AUTORIDAD NACIONAL DE LICENCIAS AMBIENTALES
- ANLA -
RESOLUCIÓN
(00304)

Fecha 27 de marzo de 2017

“Por la cual se resuelve un recurso de reposición contra la Resolución 0391 del 29 de abril de 2014”

Que mediante Resolución 0391 del 29 de abril de 2014, la Autoridad Nacional de Licencias Ambientales - ANLA, negó la Licencia Ambiental solicitada por la empresa CANACOL ENERGY COLOMBIA S.A., identificada con el NIT 830095563-3, para el proyecto "Bloque de Exploración COR39", localizado en jurisdicción de los municipios de Suárez y Flandes en el departamento del Tolima y Girardot, Tocaima, Ricaurte, Agua de Dios y Nilo, en el departamento de Cundinamarca.

Figura 1. Vías primarias y secundarias reportadas y descritas en el EIA

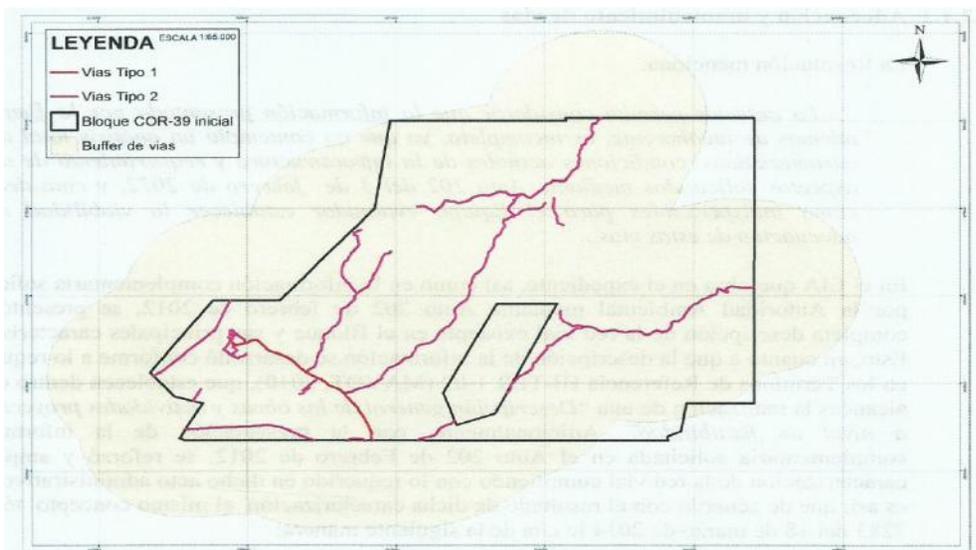
- ii. *En la siguiente Figura se observan las vías primarias y secundarias reportadas y descritas en el Estudio de Impacto Ambiental, donde claramente se ratifica lo expresado por el concepto técnico respecto de la existencia de una malla vial en excelentes condiciones, que atraviesa el Bloque, desde la cual se podría desarrollar la red vial necesaria para acceder a los posibles sitios de perforación. Estos deberán ser ubicados de acuerdo con el resultado de la zonificación de manejo indicada en el Estudio de Impacto Ambiental.*

Figura. Vías existentes en el Bloque COR 39.

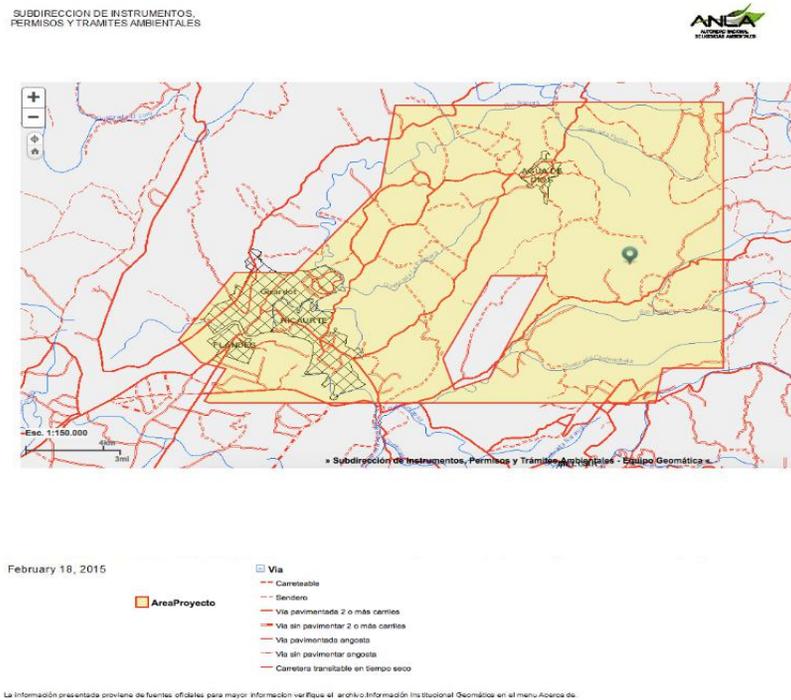
Respecto a la propuesta de realizar la construcción de 80 Km de vías para accesos a las plataformas, aun considerando un escenario crítico de operación por parte de la Empresa y teniendo en cuenta la sensibilidad de las áreas a intervenir, así como la zonificación de manejo analizada por parte del equipo evaluador, se considera que la longitud solicitada supera las necesidades del proyecto; aún más, teniendo en cuenta que estos ramales se desprenderán de vías terciarias existentes, tal y como se describe en el EIA integrado, Capítulo 2 con número de radicado 4120-E1-13154 del 1 de abril de 2013, lo que no es coherente con lo presentado por la Empresa en el recurso de reposición, en donde enuncia que las nuevas vías se desprenderán de las vías primarias y secundarias.

Sin embargo, ninguno de los dos escenarios planteados por la Empresa son viables respecto a la propuesta de realizar la construcción de 80 Km de vías, debido a la densa red vial existente en la zona, lo que indica que el sobredimensionamiento en la construcción de nuevas vías, conllevaría a la generación de impactos negativos innecesarios, y que dada la densidad poblacional y sistemas hídricos presentes en el AID del proyecto, entre otros aspectos, esta actividad debe restringirse, tal como se plantea en la zonificación de manejo del proyecto. En la siguiente figura se muestra una imagen de la zona norte del bloque, municipio de Agua de Dios, en donde se evidencia con claridad lo enunciado anteriormente:

Figura 2. Localización parque ecológico Los Chorros

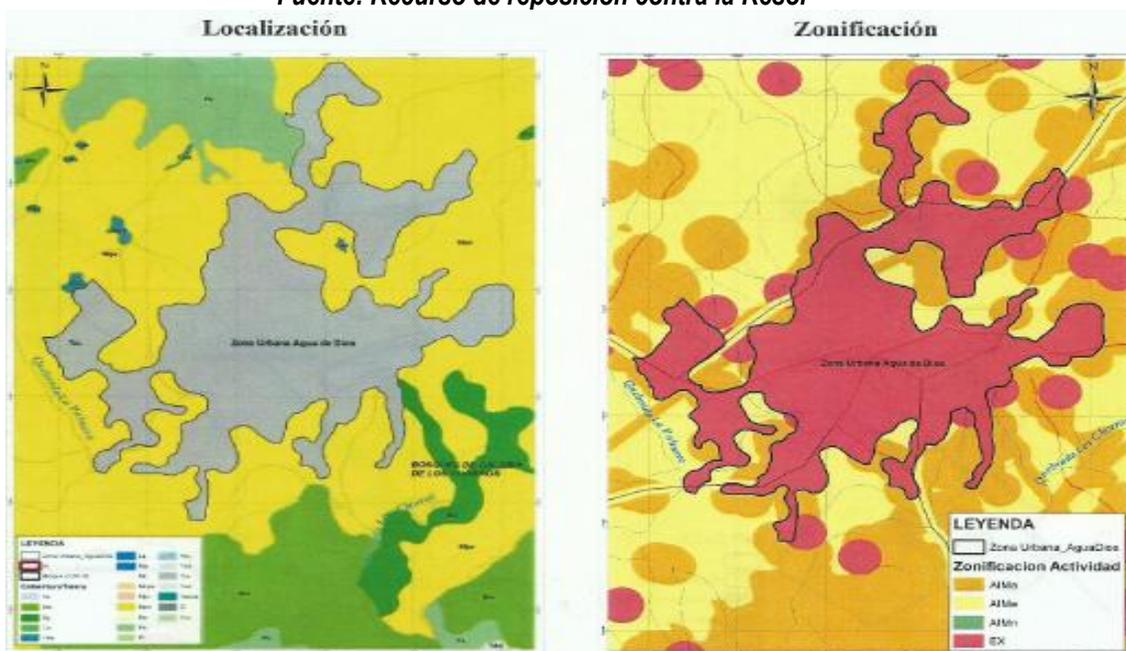
El área descrita en el POMCA del río Bogotá como Parque Ecológico Los Chorros corresponde a un sector del barrio Los Fundadores que al igual que las áreas anteriores no están circunscritas a un polígono específico pero se encuentran asociadas a coberturas de bosque de galería de la quebrada Los Chorros. Estas áreas de bosque de galería así como el sector urbano del municipio han sido identificadas como de baja y muy baja aptitud para el proyecto.

Figura 3. Localización vegetación andina vereda Manuel

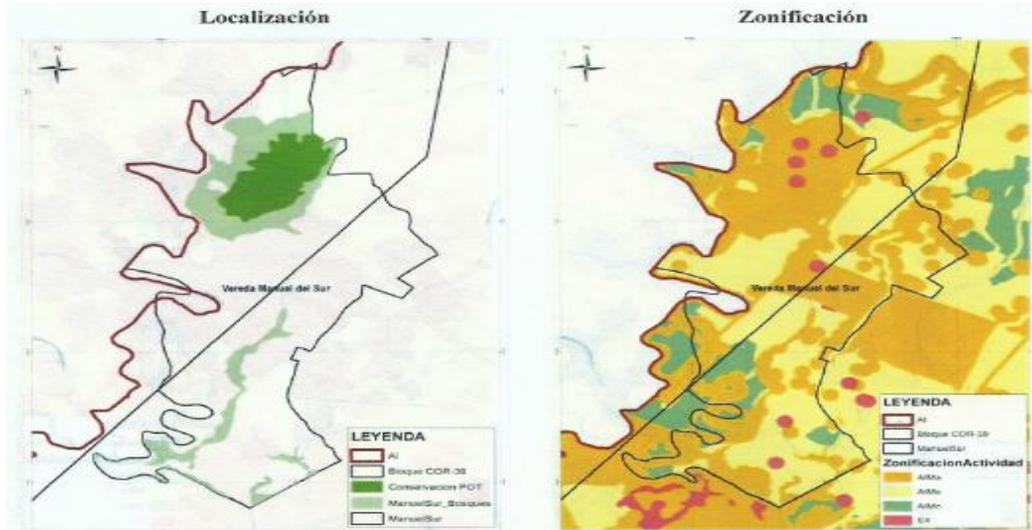
Vegetación andina de la vereda Manuel Sur: La vegetación andina de la vereda Manuel Sur fue incluida en el mapa de áreas sensibles (polígono en tono verde oscuro en la figura), ya que además de ser mencionada en el POMCA del río Bogotá es también incluida como un área de Conservación en el documento de Ordenamiento Territorial del municipio de Ricaurte y en dicho documento fue delimitada. Adicionalmente, en tono verde claro, en la figura se presentan los bosques fragmentados y de galería de la Vereda Manuel Sur, como se observa en la figura de zonificación las dos unidades fueron consideradas en la zonificación de manejo de la actividad.

Figura 4. Localización Cuchilla Piringallo

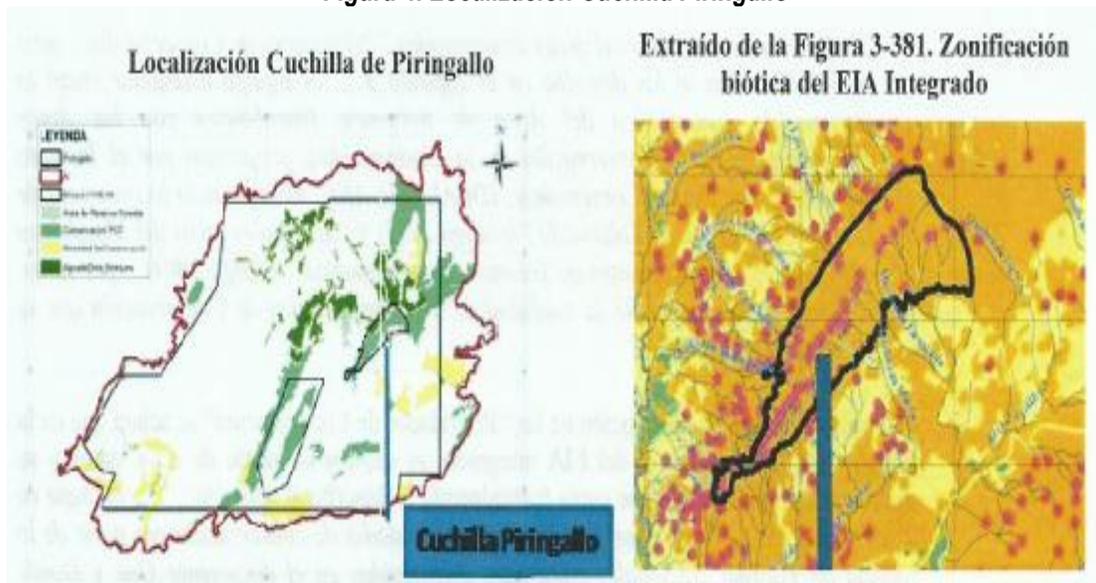
Cuchilla Piringallo: A partir de la información predial disponible en los documentos de ordenamiento territorial de los municipios de Nilo y Agua de Dios, de las curvas de nivel digitalizadas y teniendo en cuenta la toponimia de las planchas del IGAC utilizadas para la generación del mapa base del estudio, se delimitaron las áreas que corresponden a la cuchilla Piringallo. De acuerdo con esta delimitación, la cual se observa sobre las siguientes figuras, la cuchilla Piringallo coincide con las áreas establecidas por cada municipio como áreas de conservación del POT de Nilo y Bosques de Agua de Dios. Por lo anterior las áreas correspondientes a La Cuchilla Piringallo sí se encontraba identificada en la caracterización ambiental del área de estudio y, aunque su delimitación no corresponde a la oficial emitida por alguna Autoridad Ambiental, fue incluida dentro de la zonificación ambiental del Estudio.

Figura 5. Localización desembocadura del río Bogotá en el río Magdalena

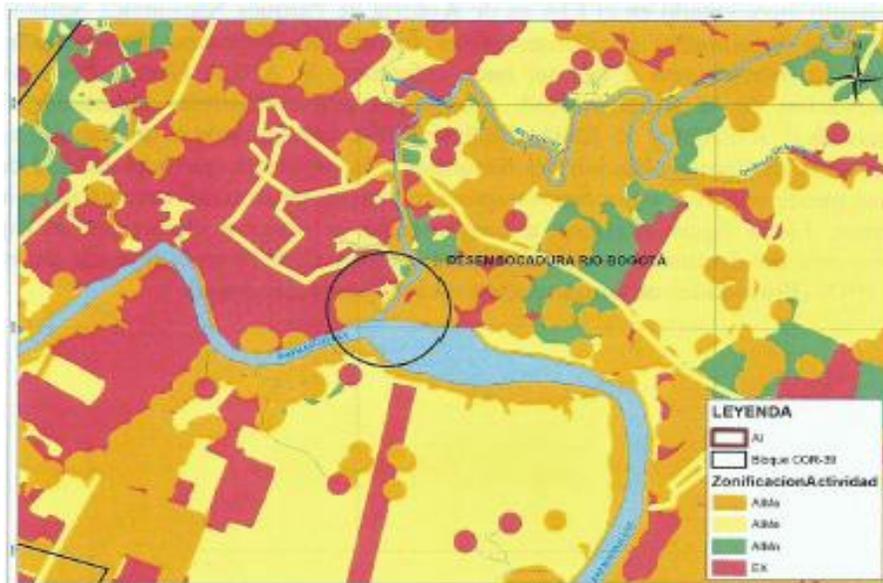
Desembocadura del río Bogotá en el río Magdalena: De acuerdo con el POMCA del río Bogotá la desembocadura del río Bogotá en el río Magdalena "...se constituye en un ecosistema de gran relevancia por la confluencia de dos ríos principales...". El sector donde el río Bogotá vierte sus aguas al Magdalena ha sido incluido en el estudio como un área de alta sensibilidad lo cual se puede constatar en la Figura siguiente.

Figura 6. Prioridades de conservación PNN VS Portafolio Andes ANH

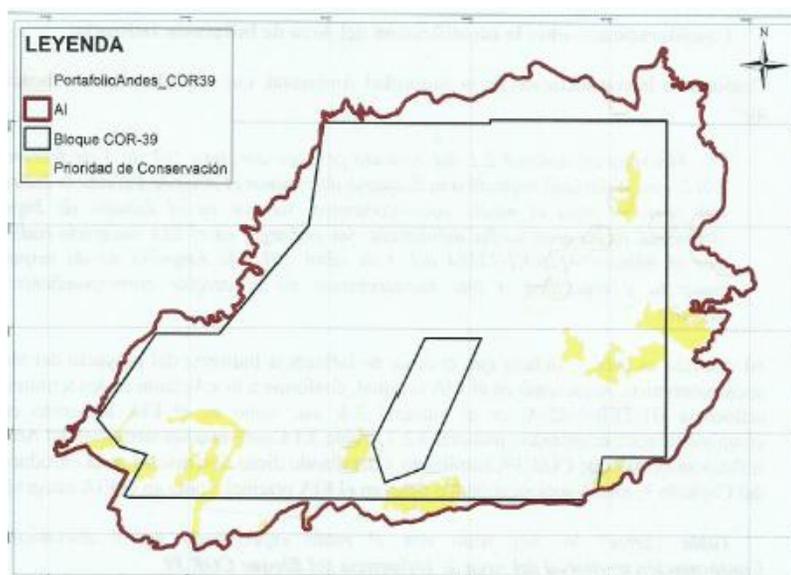
Con respecto a las áreas prioritarias de conservación, es importante aclarar que el documento mencionado en el EIA es de Autoría de Parques Nacionales Naturales (2011) y los .shp de Prioridades de Conservación fueron suministrados, directamente por dicha entidad. La herramienta a la cual hace referencia la ANLA (Áreas Prioritarias para la Conservación de la Biodiversidad, propuestas por el Instituto Humboldt, The Nature Conservancy, IDEAM y la ANH, 2008 y 2009), corresponde a un Estudio anterior a la información de Parques Nacionales Naturales y las unidades que esta entidad define, como bien se puede observar en la figura siguiente, son de generación automática y a una escala diferente. En la figura expuesta a continuación se observa claramente el aspecto de la información del documento ANH (Portafolio Andes COR 39 en la leyenda del mapa) frente al de PNN (Prioridades de Conservación en la leyenda del mapa).

Figura 3-105. Unidades hidrogeológicas del AI del Bloque COR 39

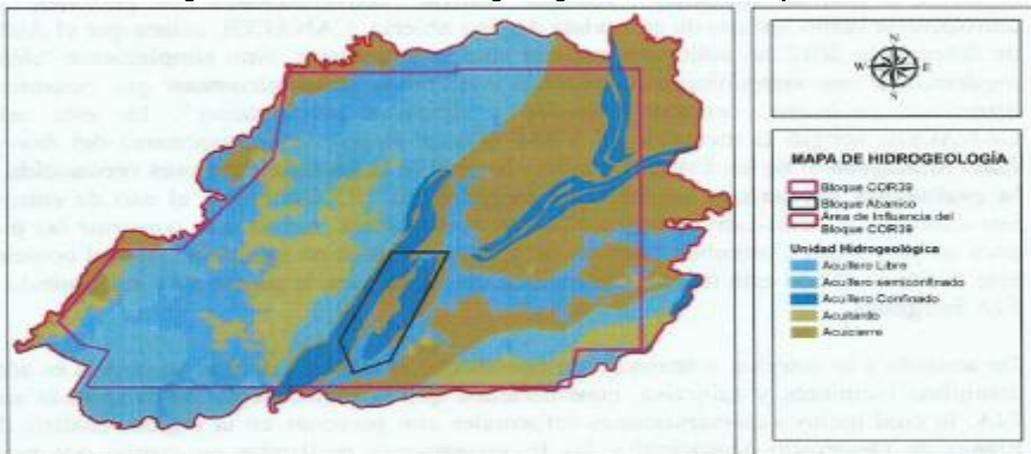
Al respecto y tomando como base las unidades hidrogeológicas presentadas en el EIA Integrado, (Figura 3-105 del Estudio y Geodatabase radicada ante la Autoridad Ambiental), y aplicando los criterios de mayor sensibilidad para las unidades de acuíferos establecidos por el equipo evaluador en la Resolución, el resultado de las áreas de sensibilidad alta corresponderían al 54,3% del área de influencia del Bloque COR 39 y no a un 72% como lo indica el equipo evaluador; de esta manera se contaría con un 45.7% de áreas en categorías de media y baja sensibilidad donde se podrían adelantar las actividades del proyecto.

Figura 3-381. Zonificación biótica

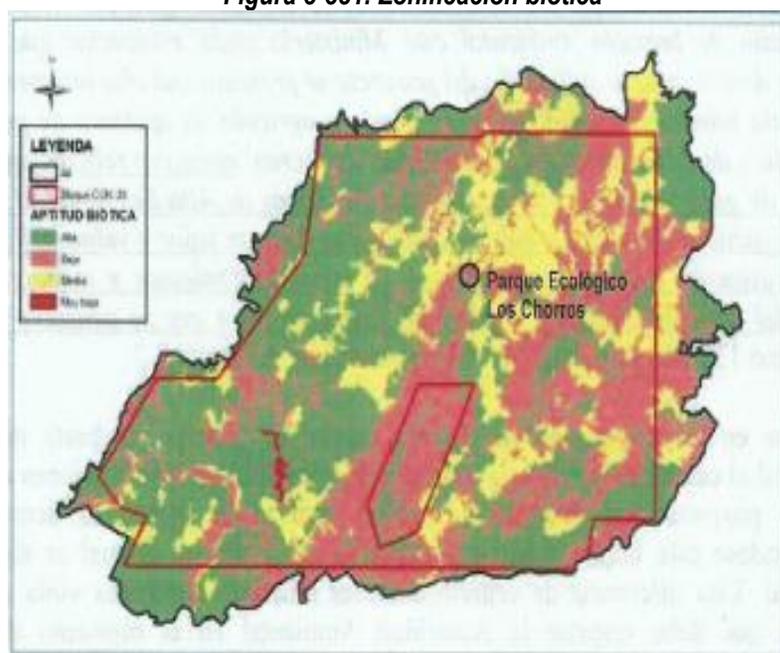
Como se presentó en detalle en el numeral 2.2.2 (ii Medio Biótico — Ecosistemas Sensibles y Áreas Protegidas) del presente recurso de reposición, la Empresa en el EIA Integrado del Bloque COR 39 (radicado ante la ANLA mediante comunicación 4.120-EI-13164 del 1 de abril 2013) se incorporó dentro del análisis de áreas sensibles el Parque Ecológico Los Chorros. En la zonificación biótica las áreas correspondientes al Parque Ecológico los Chorros se clasificaron en la categoría de Alta Sensibilidad (baja Aptitud) para el desarrollo de las actividades del proyecto, como se observa en la Figura 3-381 del EIA integrado.

Figura 3-384. Zonificación síntesis ambiental del área de influencia del Bloque COR 39

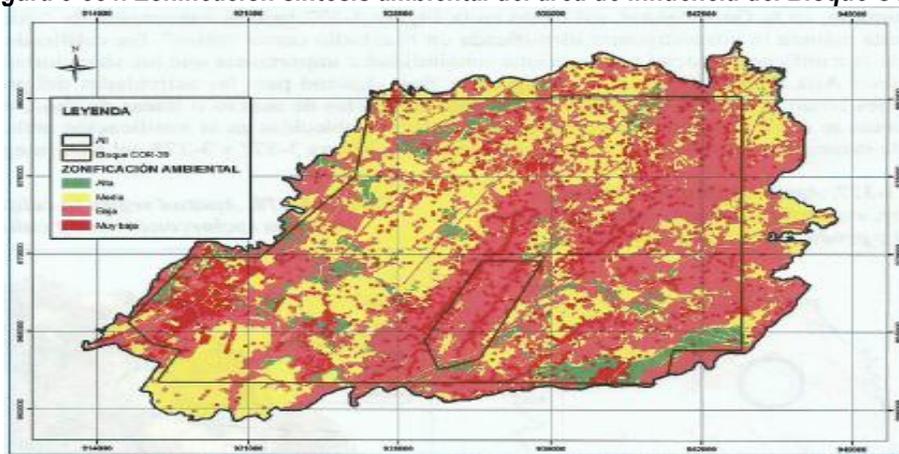
Por otra parte es necesario recordar que la zonificación ambiental se califica de manera independiente para cada uno de los medios, para posteriormente integrar la calificación individual en un mapa síntesis que reúne las calificaciones individuales, asignando las mayores sensibilidades a cada una de las unidades resultantes, obteniéndose de esta manera la zonificación ambiental de un área. De esta manera, en la Figura 3-384 del EIA Integrado, así como en el Mapa 22 Zonificación Ambiental del Anexo Cartográfico, se observa el resultado de la zonificación ambiental del Bloque COR 39, donde claramente se observan los cascos urbanos y sus áreas de expansión, los nacederos y el humedal el Yulo en las categorías de Alta y Muy Alta Sensibilidad Ambiental, es decir Baja y Baja Aptitud para el desarrollo de las actividades del proyecto, correspondiendo a áreas de exclusión e intervención con restricciones mayores dentro de la zonificación de manejo de la actividad.
